ПАСПОРТ ДОСТУПНОСТИ
объекта социальной инфраструктуры (ОСИ)
№ 15-10,12.2025

- 1.1. Наименование (вид) объекта: **«Корпус столовой Днепр-1»**, территория «Днепр-1»;
- 1.2. Адрес объекта: 297407, Республика Крым, г. Евпатория, ул. Маяковского, д.12;
- 1.3. Сведения о размещении объекта:
 - отдельно стоящее 2-х этажное здание, общей площадью 902 кв.м.
 - наличие прилегающего земельного участка ДА, 87.000 м.кв.;
- 1.4. Год постройки здания: **1971 год**, последнего капитального ремонта: **н/д**.
- 1.5. Дата предстоящих плановых ремонтных работ: текущего 2027 год, капитального 2027-2030 год.

АКТ ОБСЛЕДОВАНИЯ
Филиал государственного автономного учреждения Республики Крым «Солнечная
Таврика» «Санаторий Дружба»
Корпус столовой Днепр-1

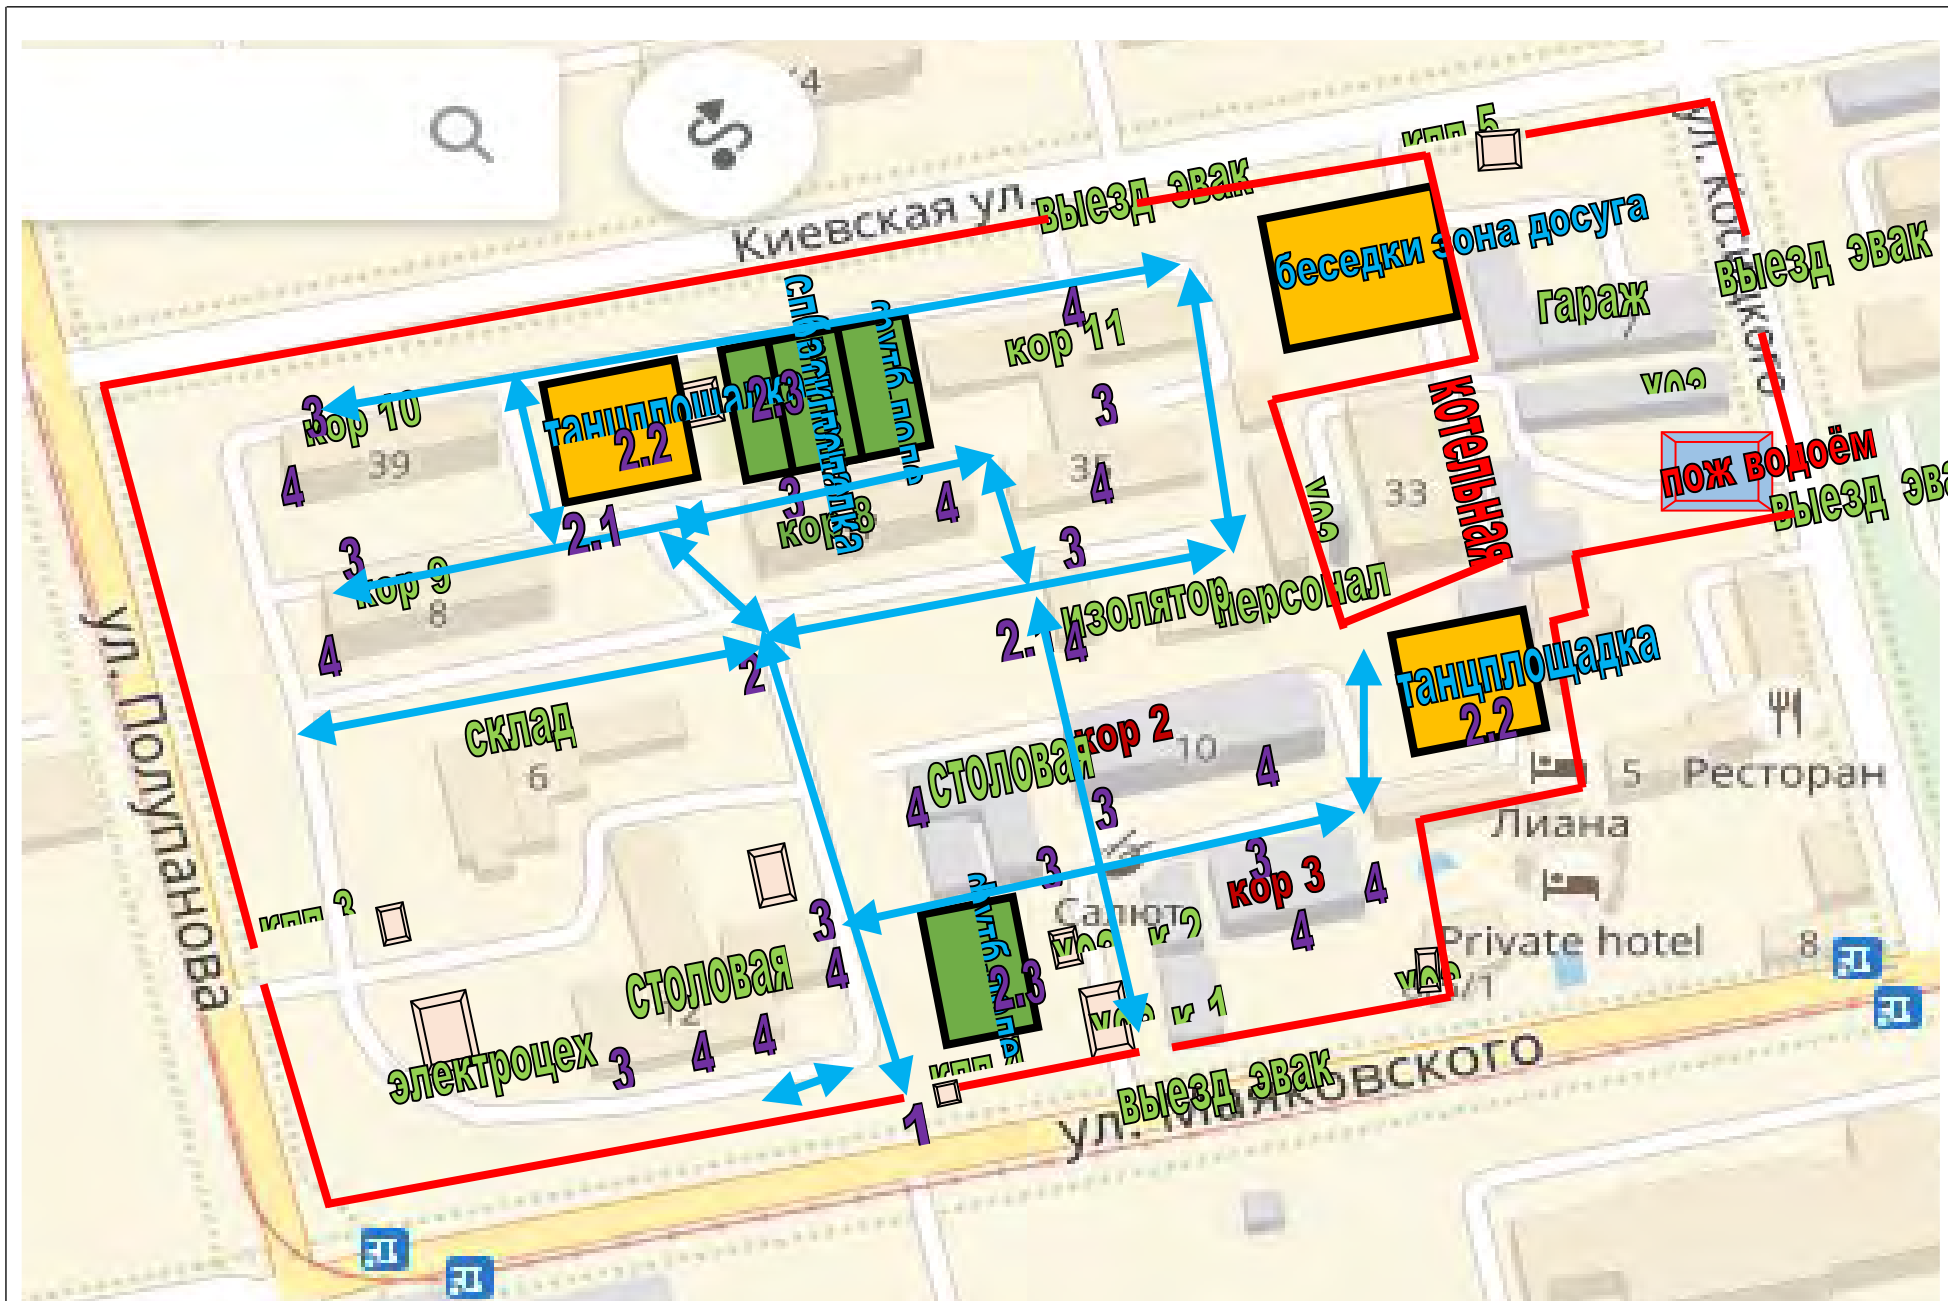
| № п/п | Наименование функционально-планировочного элемента | Наличие элемента | | | Выявленные нарушения и замечания | | Работы по адаптации объектов | |
|-------|--|------------------|------------|--------|---|----------------------------------|--|------------------|
| 1.2 | Путь (пути) движения на территории | есть | 2 | 3-7 | <ul style="list-style-type: none"> - неровная поверхность; - отсутствует обозначение направлений движения к входам для МГН, в т.ч. наземными предупредительными и направляющими тактильными указателями; - съезды с тротуара на проезжую часть не обустроены должным образом | все | <ul style="list-style-type: none"> - ремонт поверхности покрытия на путях движения ко входам к зонам целевого назначения; - обозначить пути движения направляющими и предупредительными наземными тактильными указателями, а также информационными обозначениями; - обустроить съезды в соответствии с требованиями СП 59.13330. | КР ТСР Орг |

Фото №19
общий вид основного входа в здание,
площадка перед центральным входом №1

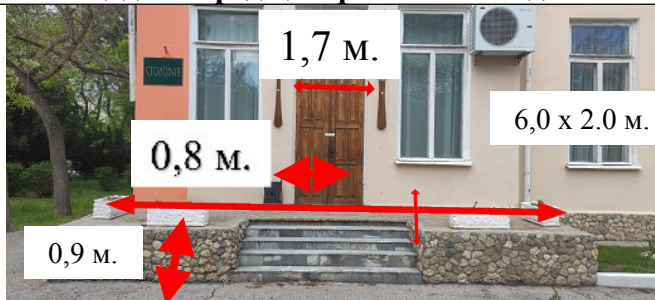
| № п/п | Наименование функционально-планировочного элемента | Наличие элемента | | | Выявленные нарушения и замечания | | Работы по адаптации объектов | |
|-------|--|------------------|------------|--------|---|----------------------------------|--|------------------|
| 2.1 | Лестница (наружная) | есть | 3 | 19-20 | - лестничный марш не обустроен поручнями; - отсутствует контрастная цветовая маркировка краевых ступеней лестничного марша; - отсутствуют обозначение начала и окончания лестничного марша тактильными наземными указателями; | с, о | - установить поручни в соответствии с требованиями СП 59.13330.2020 и ГОСТ Р 51261.; - маркировать краевые ступени лестничного марша контрастными не скользящими полосами; - обозначить начало и окончание лестничного марша предупредительными тактильными наземными указателями; | КР ТСР Орг |
| 2.3 | Входная площадка (перед дверью) | есть | 3 | 19-20 | - отсутствуют тактильные наземные указатели перед входной дверью; - отсутствует информация о функциональном назначении группы помещений, к которым ведет вход; - отсутствует кнопка вызова персонала | все | - обозначить тактильными предупредительными указателями входную дверь, место расположение информации; - разместить информацию о функциональном назначении помещений в доступном для инвалидов виде; - рассмотреть | ТР ТСР Орг |

| 2.4 | Дверь (входная) | есть | 3 | 19, 20, 23, 25, | - ширина рабочей створки двустворчатой двери менее 0,9 м; - высота порога превышает 0,014 м; - отсутствует контрастная цветовая маркировка габаритов дверного проема; - отсутствует доводчик | к, с, о | - произвести замену дверного блока обеспечив ширину проема не менее 0,9 м и высоту прога не превышающую 0,014 м; - обозначить габариты дверного проема контрастной цветовой полосой шириной 0,1 м; - установить доводчик с фиксацией двери в положении «открыто» и задержкой закрывания двери; | ТСР КР |

Фото №20
главный вход в здание № 2, площадка перед
зданием, пандус с поручнем

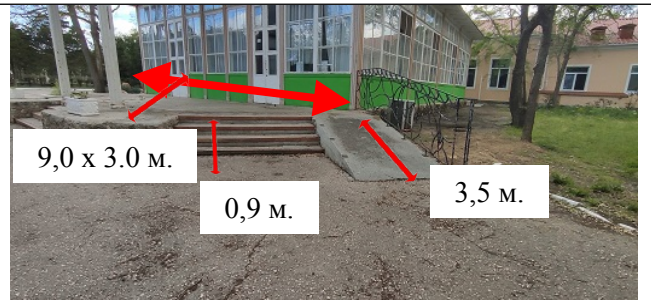
| № п/п | Наименование функционально-планировочного элемента | Наличие элемента | | | Выявленные нарушения и замечания | | Работы по адаптации объектов | |
|-------|--|------------------|------------|--------|---|----------------------------------|--|------------------|
| 2.2 | Пандус на входе в здание (наружный) | есть | 3 | 20 | - угол наклона пандуса не соответствует требованиям СП 59.13330; - высота и конфигурация поручней не соответствуют нормативным требованиям, продольные края марша пандуса не оборудованы бортиками | к | - оборудовать пандус в соответствии с требованиями СП 59.13330, обустроенный поручнями по ГОСТ Р 51261. | КР ТСР Орг |

Фото №21
главный вход в здание № 2, площадка перед
зданием, пандус с поручнем, дверь аварийного
выхода №3

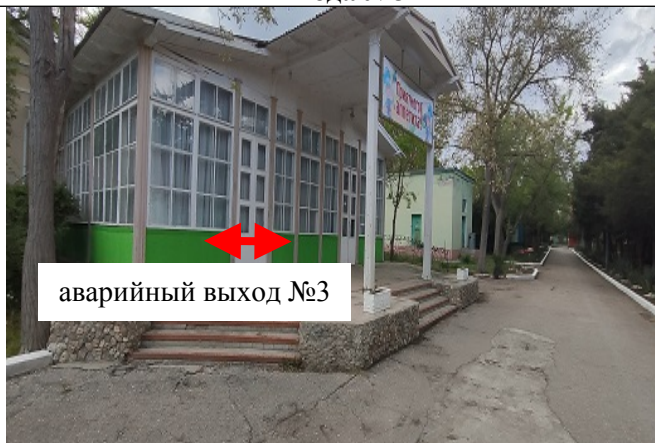
| № п/п | Наименование функционально-планировочного элемента | Наличие элемента | | | Выявленные нарушения и замечания | | Работы по адаптации объектов | |
|-------|--|------------------|------------|--------------------|---|----------------------------------|--|------------|
| 2.1 | Лестницы (в т.ч. эвакуационная наружная) | есть | 4 | 21, 22, 37 | - конфигурация поручней не соответствует нормативным требованиям; - отсутствует контрастная цветовая маркировка краевых ступеней лестничного марша; - отсутствуют обозначение начала и окончания лестничного марша тактильными наземными указателями; | О, с | - установить поручни в соответствии с требованиями СП 59.13330.2020 и ГОСТ Р 51261.; - маркировать краевые ступени лестничного марша контрастными не скользящими полосами; - обозначить начало и окончание лестничного марша предупредительными тактильными наземными указателями; | КР |
| 2.3 | Входная площадка (перед дверью) | есть | 4 | 21, 22, 37 | - отсутствует информация о функциональном назначении группы помещений, к которым ведет вход и путей эвакуации; - отсутствуют тактильные наземные указатели перед входной дверью; | все | - разместить информацию о функциональном назначении помещений в доступном виде; - обозначить вход предупредительными тактильными наземными указателями | ТР ТСР |
| 2.4 | Дверь (входная) | есть | 4 | 21, 22, 26, 36, 37 | - отсутствует контрастная цветовая маркировка стеклянной части двери; - отсутствует контрастная цветовая маркировка габаритов | к, с, о | - произвести замену дверного блока обеспечив ширину проема не менее 0,9 м. - обозначить габариты дверного проема контрастной цветовой полосой шириной 0,1 м; | КР |
